III/1161 Žilina - Ploskov

sil. III/1161 Žilina - Ploskov v km 0,000 - 2,710

Číslo ZBV:

2

444/6

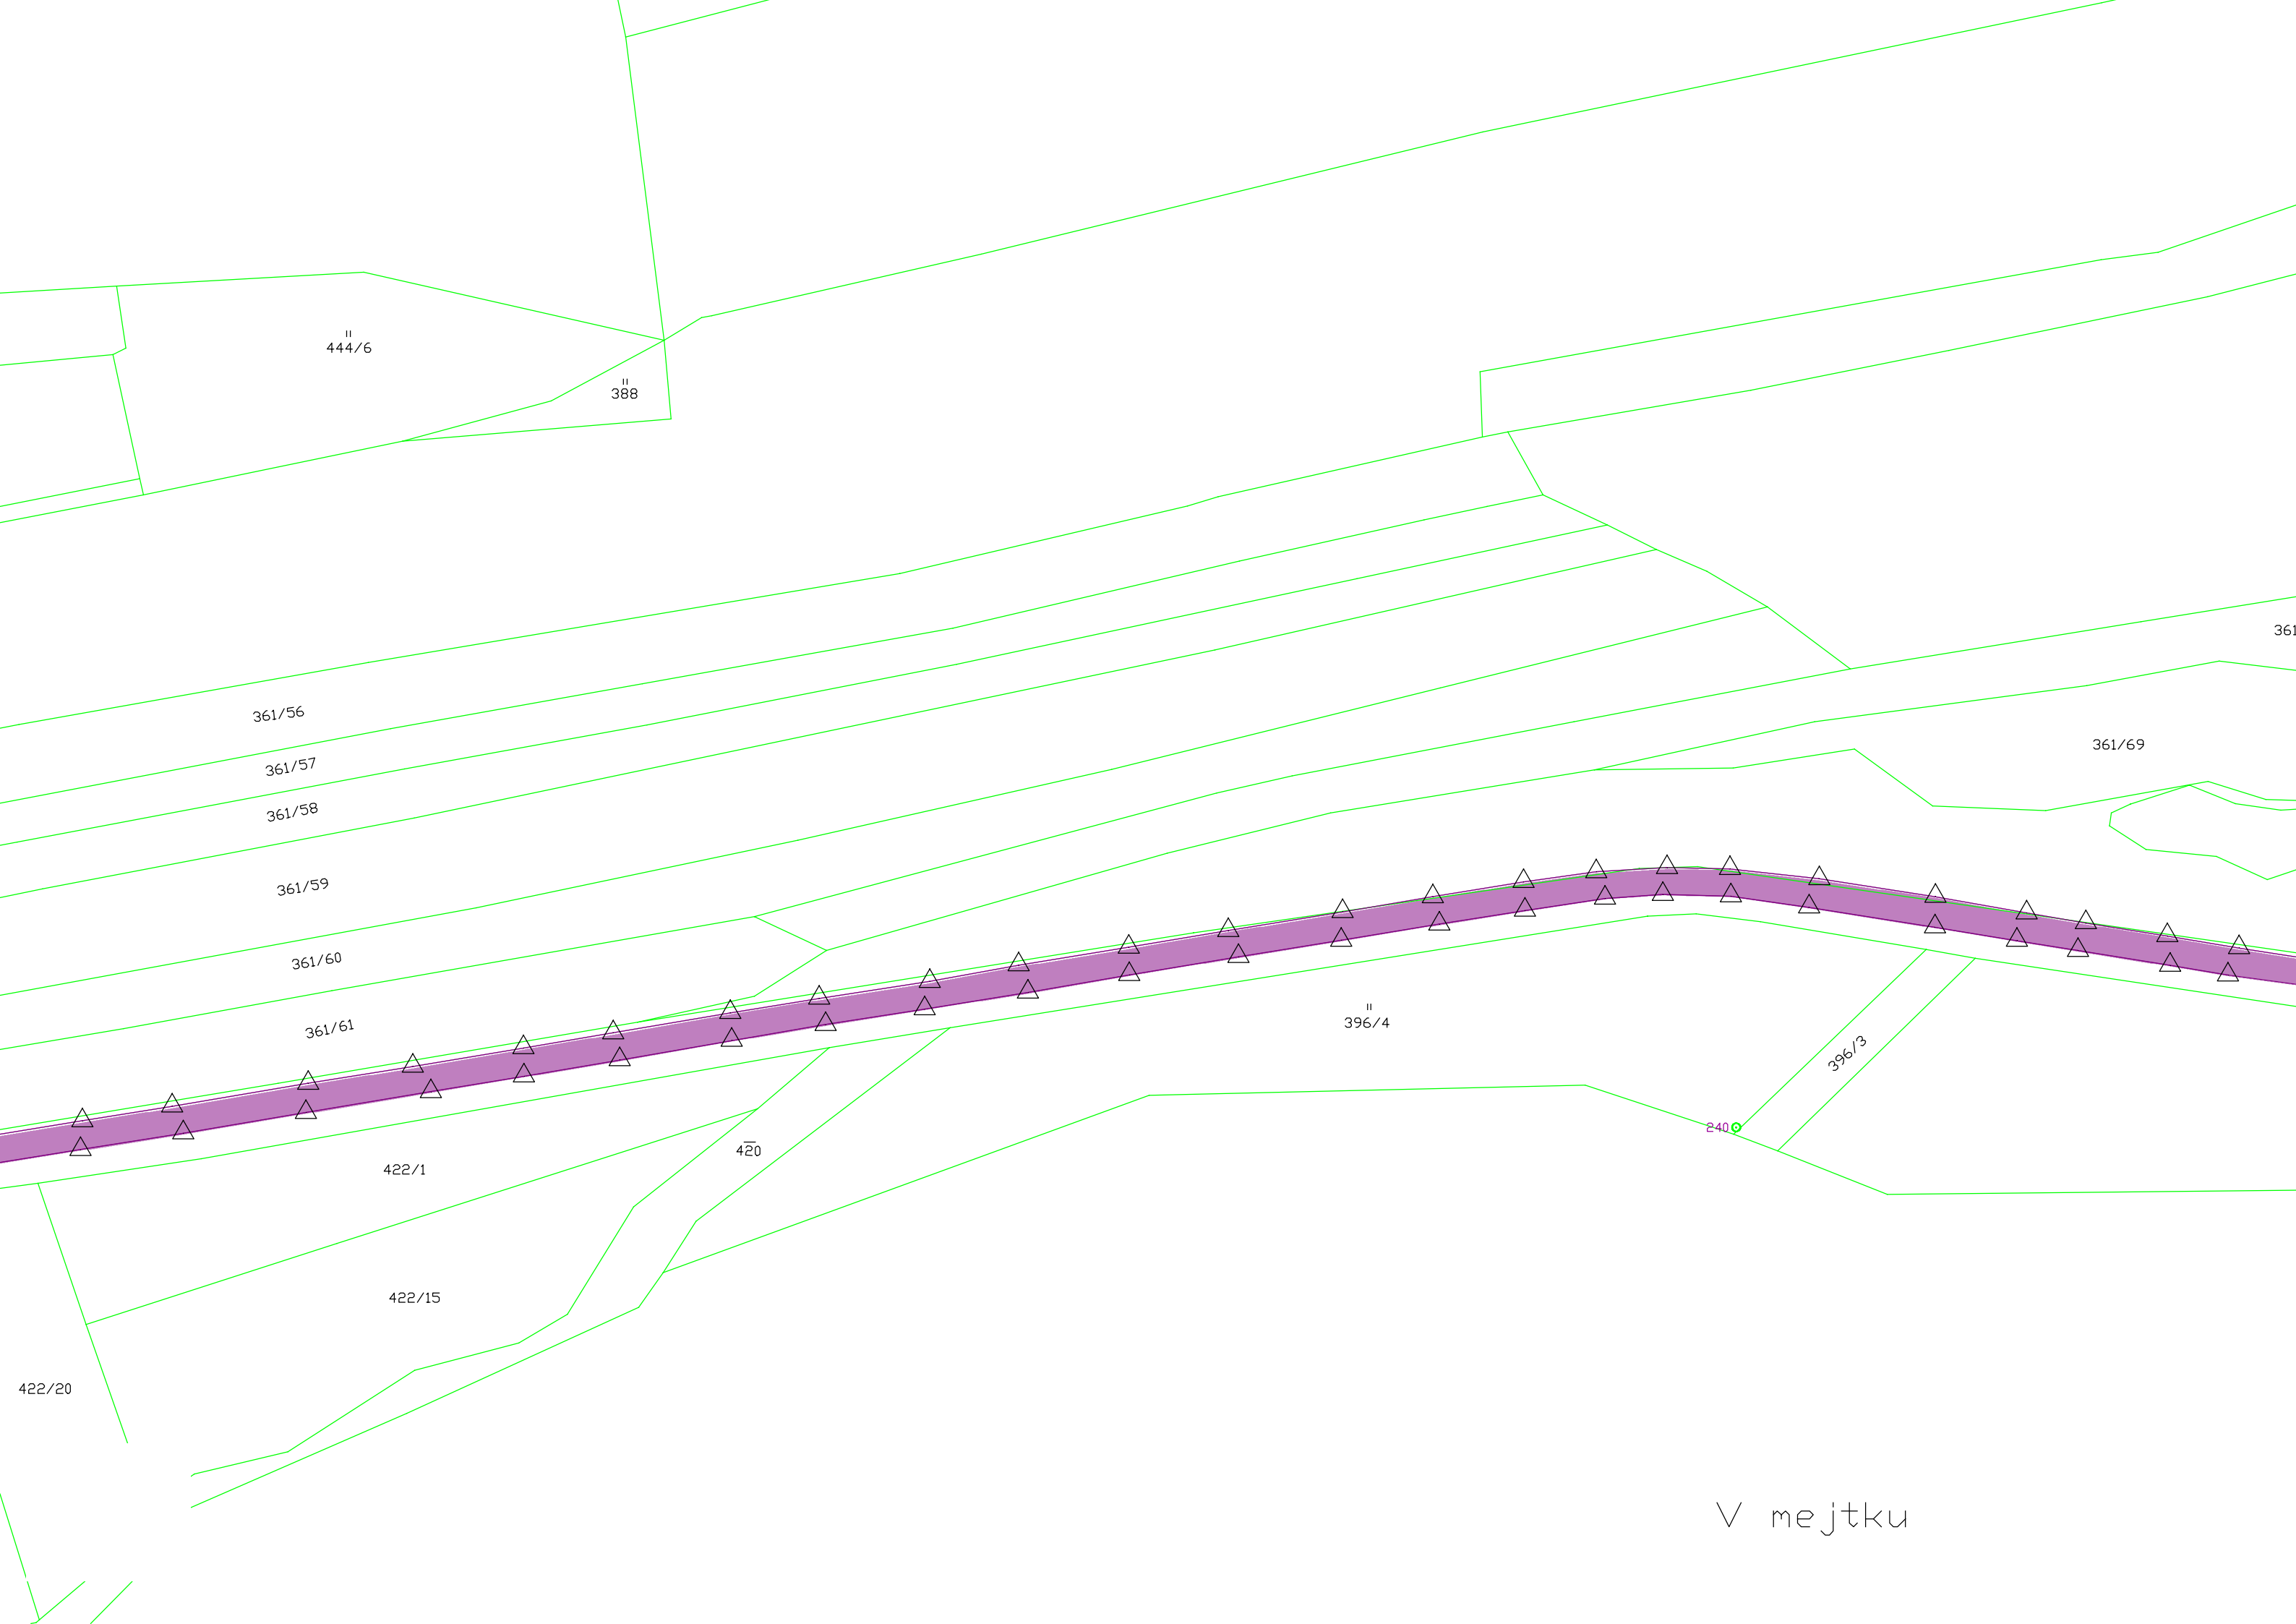
Iniciátor Změny: Zhotovitel Předmět Změny: Doměrky po zaměření		
Doměrky po zaměření. Po zaměření skutečného provedení stavby bylo zjištěno, že plocha asfaltové vrstvy ACO 11+ je menší, než bylo v zadání a plocha krajnic byla naopak větší. Tyto změny budou předloženy objednateli k odsouhlasení.

Po zaměření skutečného zaměření stavby bylo zjištěno, že plocha skutečně provedené asfaltové vrstvy ACO 11+ je menší, než bylo v zadání. Dále bylo zjištěno, že při dodržení technické specifikace opravy předmětné komunikace, je plocha krajnic větší, než bylo v zadání. Změna byla vyčíslena dle skutečného zaměření.
